新竹縣政府工程查核代表照片表

拍攝日期：113.05.21

工程名稱：新竹縣五峰鄉白蘭溪古道再造工程

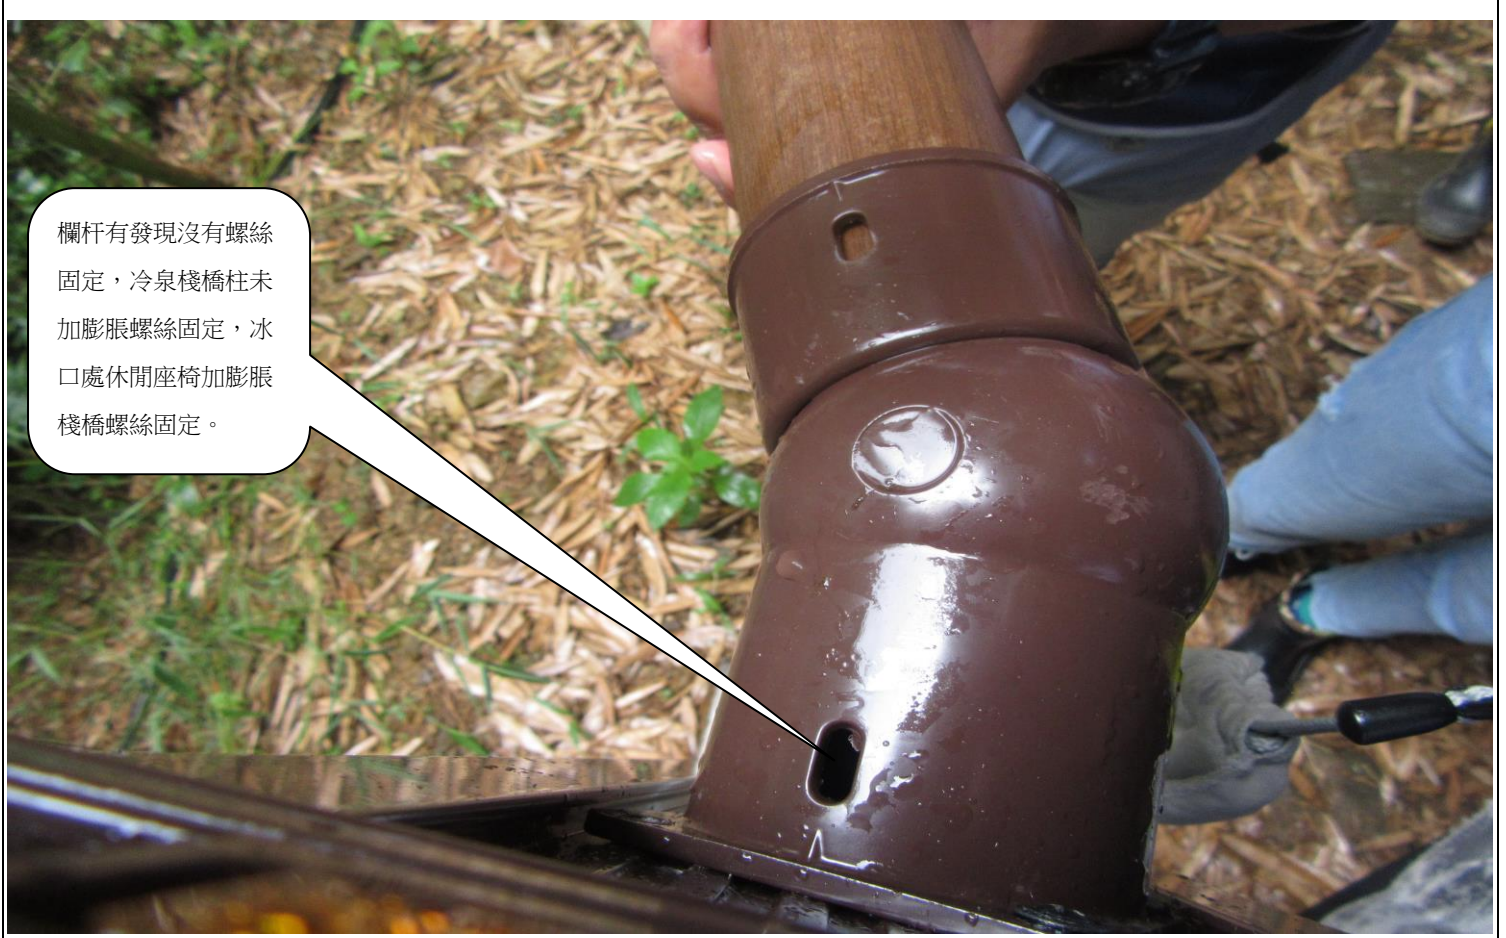
欄杆有發現沒有螺絲固定，冷泉棧橋柱未加膨脹螺絲固定，冰口處休閒座椅加膨脹棧橋螺絲固定。

說明	欄杆有發現沒有螺絲固定，冷泉棧橋柱未加膨脹螺絲固定，冰口處休閒座椅加膨脹棧橋螺絲固定。
----	---
